Znak sprawy: NSZ.26.P31.2020.KK

**Informacja dla Wykonawców
Pytania i odpowiedzi do Ogłoszenia
dla postępowania prowadzonego w trybie przetargu na wykonanie budowy instalacji
oczyszczania spalin dla kotła węglowego WR 25 nr K-3 w EC „Piaskówka”
PN/31/2020/B**

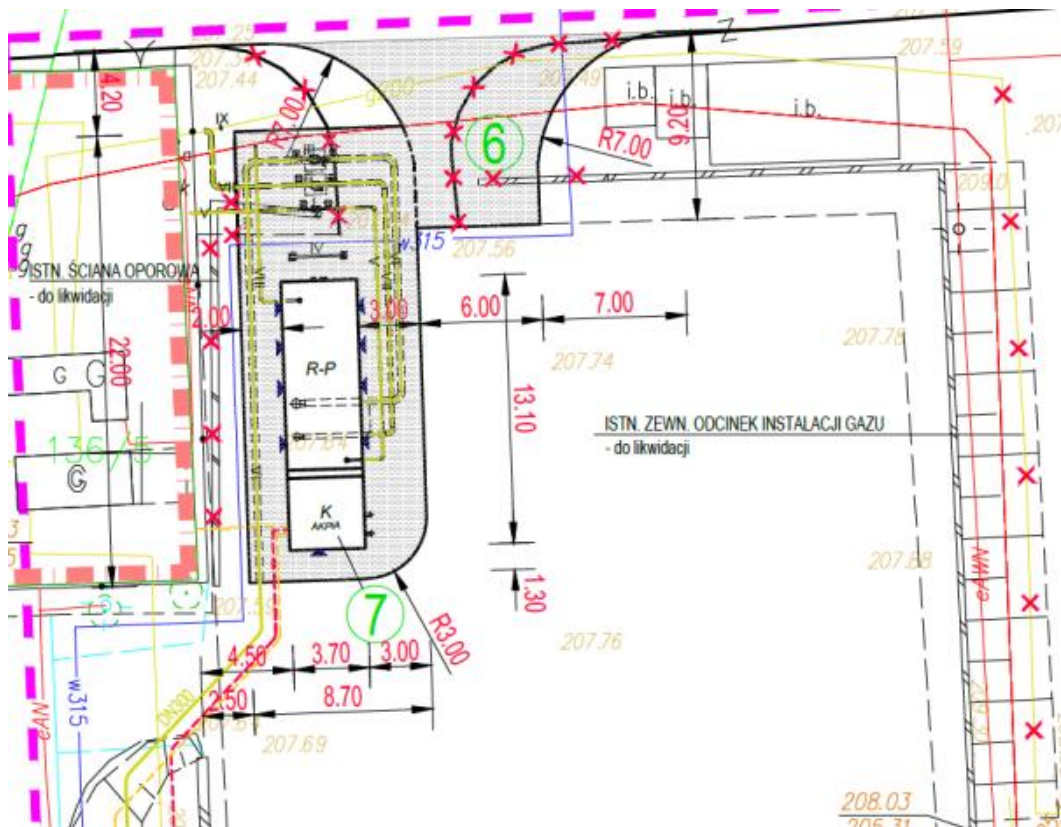
Na rysunku zagospodarowania jest informacja o następujących zakresach prac:

- a) ISTN. ŚCIANA OPOROWA – do likwidacji
- b) ISTN. ZEWN. ODCINEK INSTALACJI GAZU – do likwidacji
- c) „7” kontener stacji red. – pom. Gazu
- d) „6” proj. Plac utwardzony

Prosimy o informację czy fizycznie wykonanie powyższych podpunktów jest przewidziane w bieżącym etapie czy będą one wykonywane w przyszłych etapach.

Budowa stacji redukcyjno-pomiarowej gazu wraz z odcinkiem sieci gazowej od stacji do budynku kotłowni w tym:

- a) **ISTN. ŚCIANA OPOROWA – do likwidacji**
- b) **ISTN. ZEWN. ODCINEK INSTALACJI GAZU – do likwidacji**
- c) **„7” kontener stacji red. – pom. Gazu**
- d) **„6” proj. Plac utwardzony**

realizowane będzie w ramach oddzielnego postępowania przetargowego. Termin ich realizacji przewidziany jest na koniec września 2021 r.
